### Technische Mitteilung für Tandems

Nummer: 05/2012

Bezug: Technische Mitteilung der Firma Paratec zu Ihren Tandemsystemen  
Next Tandem / Next Century Tandem  
Original: TSB Nr.: 2012-11-NT-Reserveloop vom 18.12.2012

**TSB Nr.:** 2012-11-NT-ReserveLoop

**Schritt 2 :** Anbringen der Schutzleiste an Klappe Nr. 3 - Zuschnittlänge = 12 cm

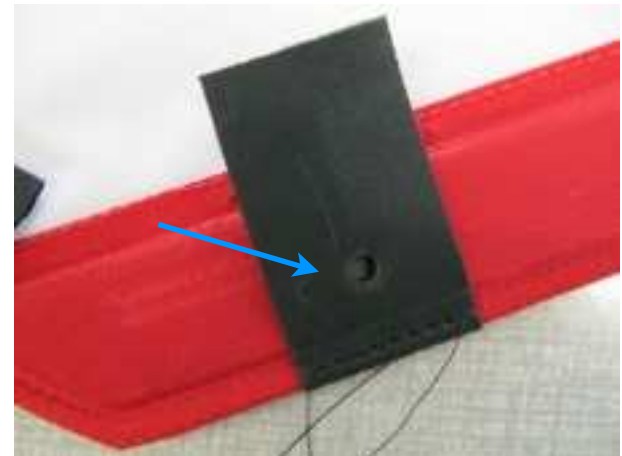
Der durch den Cutter und die beiden Ösen der Seitenklappen 3 und 4 verlaufende Loop ist im Gegensatz zu der Anordnung „unter Klappe 1“ grundsätzlich anfälliger für Beschädigungen durch „Quetschung“, da hier eine Anhäufung von übereinander liegenden Metallteilen (Cutter/Öse/Öse) vorliegt. Bedingt durch die hockfrequenzartigen, kreisenden Bewegungen des Drogues, welche auf den gesamten Container übertragen werden, ist es in den vorliegenden Fällen zu einem An- bzw Durchscheuern des Loops gekommen. Dies ergaben Untersuchungen an den uns zur Verfügung gestellten, betroffenen Loops und intensive Tests, in welchen die durch den Droguechute verursachten Reibungskräfte simuliert wurden. Derartige Kräfte treten beim Solosystem nicht auf, obwohl dort die gleiche Cutter/Öse/Öse Anordnung vorliegt.

Paratec hat mit Hochdruck an einer technischen Lösung gearbeitet, welche einfach umsetzbar eine endgültige und eindeutige Lösung des Problems darstellt und zudem noch kostengünstig ist. Diese Lösung bewirkt, dass im Bereich des Deckels des Reservehilfsschirmes und Klappe 4 der Loop nachhaltig vor jeder Scheuereinwirkung in Verbindung mit Metallberührung geschützt wird. Zusätzlich wird der Kontakt zwischen Ösen und Cutter durch eine zum Schutz eingebrachte Gurtlage verhindert.

T 12 ösenmittig auf die Außenseite der Klappe 3 annähen. Dabei zeigt das Band von der Öse weg.

Das Band wird nun auf Spannung gezogen und mittig der Öse markiert. Danach wird das Loch mittels des 6er Locheisens eingeschlagen.

Die Klappe wird nun umgedreht und in der gleichen Art und Weise das 2. Loch gesetzt.

Im nächsten Schritt wird das Band mittels einer Haltenaht am Klappenrand angenäht. Dabei ist darauf zu achten, dass die beiden Löcher mittig der Öse übereinander liegen.

Nun wird das offene Ende nach unten geklappt und vernäht.
